SERVICE INFO – INA 0012

Synlige forskjeller i spennrullen 531 0628 30

Produsent:	Audi, Seat, Skoda, Volkswagen
Modeller:	
Audi	A3, A4, A6
Seat	Altea, Leon, Toledo III
Skoda	Octavia
Volkswagen	Golf V, Golf V Plus, Jetta III, Passat, Touran
Motorer:	2.0 TDI, 2.0 TDI 16V
LuK AS nr.:	531 0628 30
OE-Nr.:	03G 109 243

Figur 1: 531 0628 30 (gammel versjon)

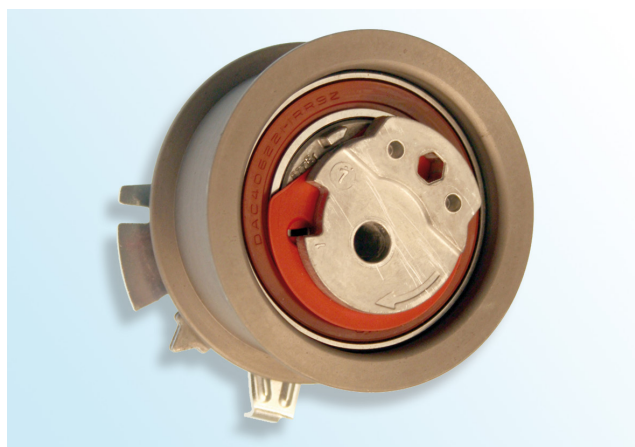
Som en del av den kontinuerlige utviklingen av våre produkter, har spennrullen 531 0628 30 blitt modifisert.

Denne serviceinformasjonen viser de synlige egenskapene til den «gamle versjonen» og den nye versjonen».

Synlige egenskaper:

- Kam laget fra sintermetall
- Overflatebelegg i E-Coat (sort)
- sort lagertetning

Den "gamle versjonen" av spennrullen er ikke gjort helt overflødig og kan fortsatt brukes og monteres i henhold til produsentens anvisninger!

Synlige egenskaper:

- Kam laget fra aluminiumsstøpegods
- Overflatebelegg i sink, fosfor (lys brun)
- brun eller sort lagertetning

Ved montering av den "nye versjonen", sørg for at overflatebelegget til spennrullen ikke er skadet!
